**Bauleitplanung der Gemeinde Sande –
4. Änderung des vorhabenbezogenen Bebauungsplanes Nr. 37 –
Windenergieanlagenpark nördlich des Ems-Jade-Kanals**

Unterrichtung der Öffentlichkeit und
Berücksichtigung der Stellungnahmen

aus der frühzeitigen Beteiligung der Behörden und sonstigen Träger öffentlicher Belange gemäß § 3 Abs. 1 und § 4 Abs. 1 BauGB

Stand: 24.11.2022

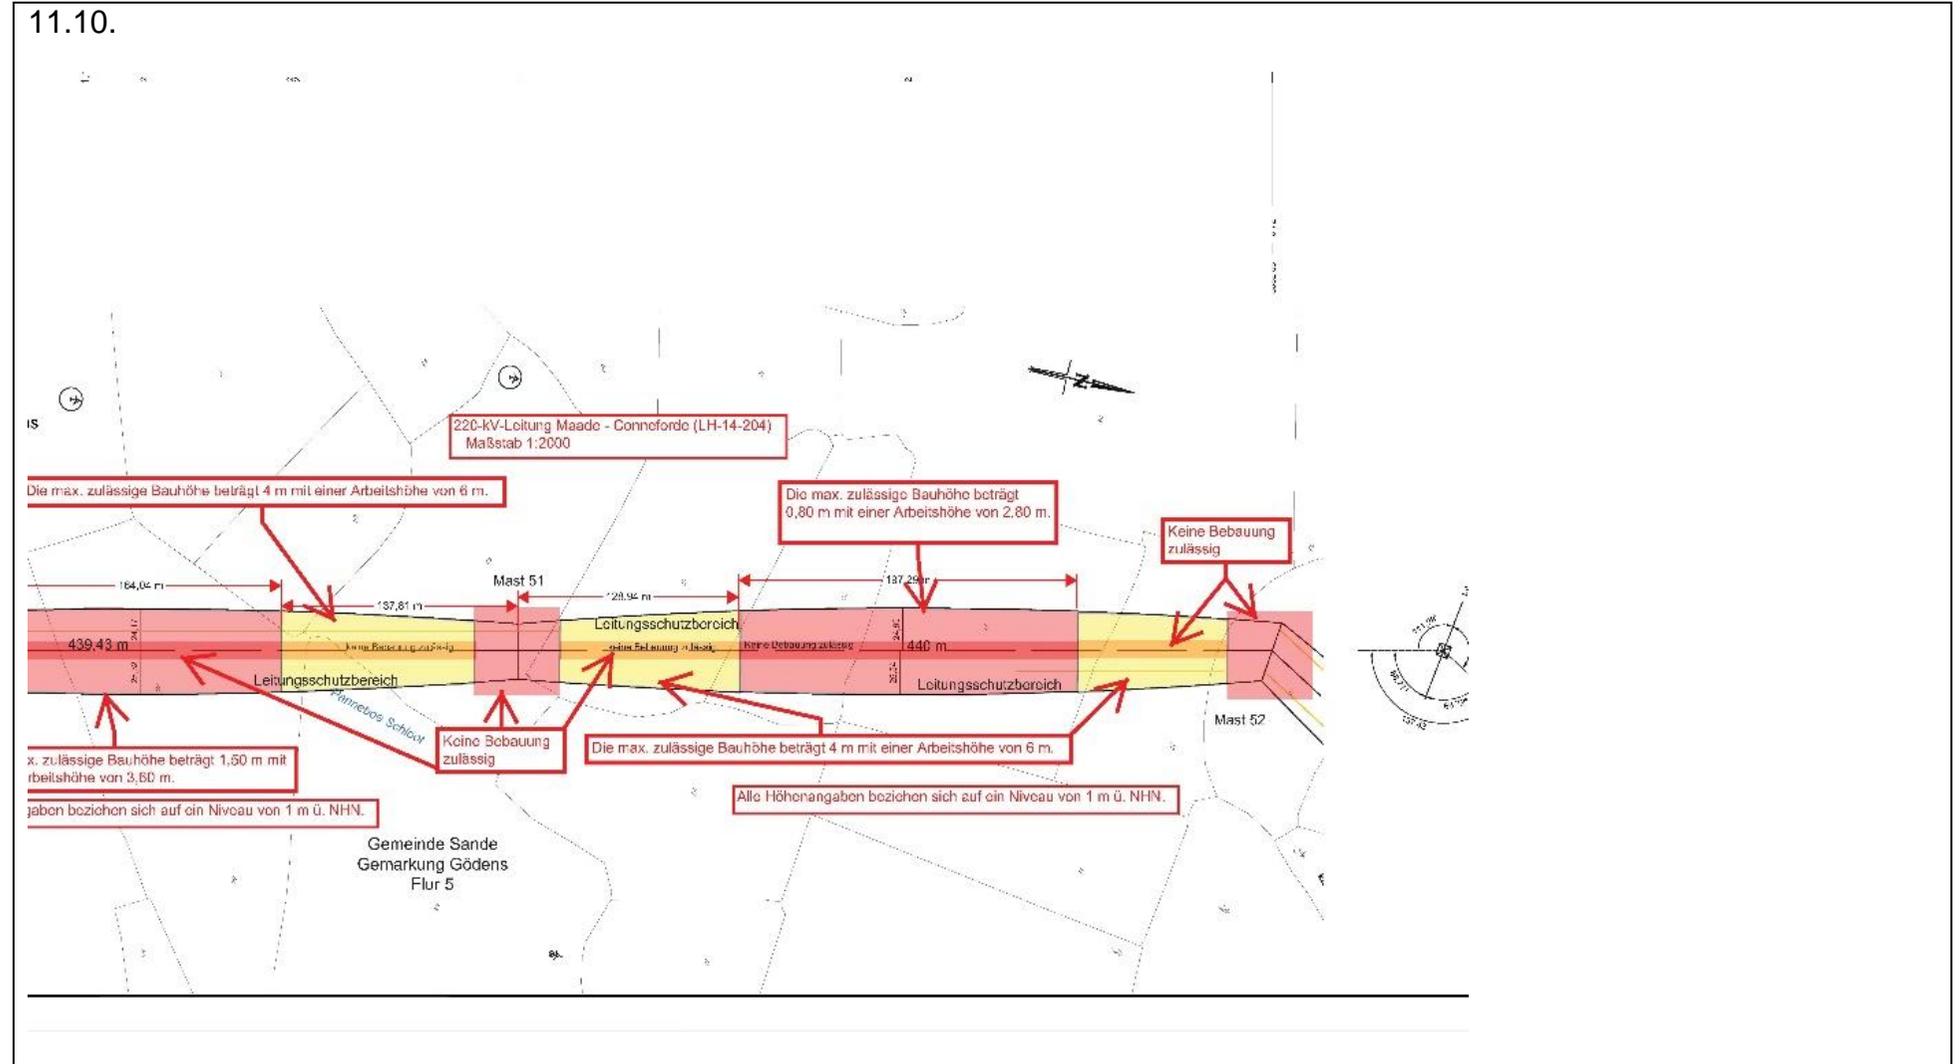
Hinweise, Anregungen, Bedenken	Inhaltliche Einschätzung und Vorschläge zur Berücksichtigung
<p>11.9. Bei Beachtung der vorgenannten Punkte bestehen gegen das Vorhaben von unserer Seite keine Bedenken. Darüber hinaus bitten wir zum zukünftige Beteiligung am weiteren Verfahren.</p> <p>ANLAGEN</p>
